Santiago, 19 de diciembre 2024
EGP 144-24

MATERIA: RESPUESTA CARTA DE06534-24 DESCONEXIÓN FORZADA DE BARRA 220 [KV] N°1 DE S/E ENCUESTRO

Figura 1: Disposición conexiones secundarias polo interruptor

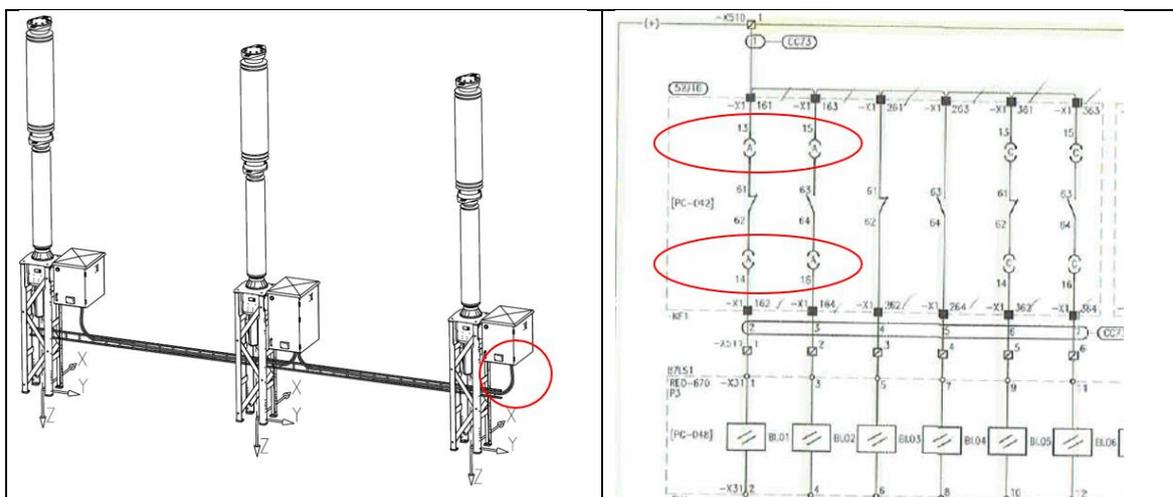
- **Causa detallada de la incorrecta medición de la posición del polo A del interruptor 52J16 de S/E Encuentro, y detalle de las medidas correctivas implementadas para monitorear correctamente su posición.**

El error en la señal de posición del polo A del interruptor 52J16, se debió a una falla en la conexión (Enchufe de fábrica) entre la caja Central de control del interruptor y la caja de accionamiento del polo A. La falla específica se encontraba en los pines de conexión y sistema de sujeción del enchufe asociada a las conexiones secundarias o de control, del polo A del interruptor 52J16, equipo ABB LTB 245E.

Adicionalmente, entre los días 29 y 30 de agosto de 2024, se realizaron las actividades de acciones correctivas correspondientes a la inspección del Interruptor y corrección de los problemas detectados en las conexiones secundarias del polo A y que estaban asociadas a los “enchufes” de fábrica de conexiones de control del polo, de acuerdo a lo indicado en figura 1.
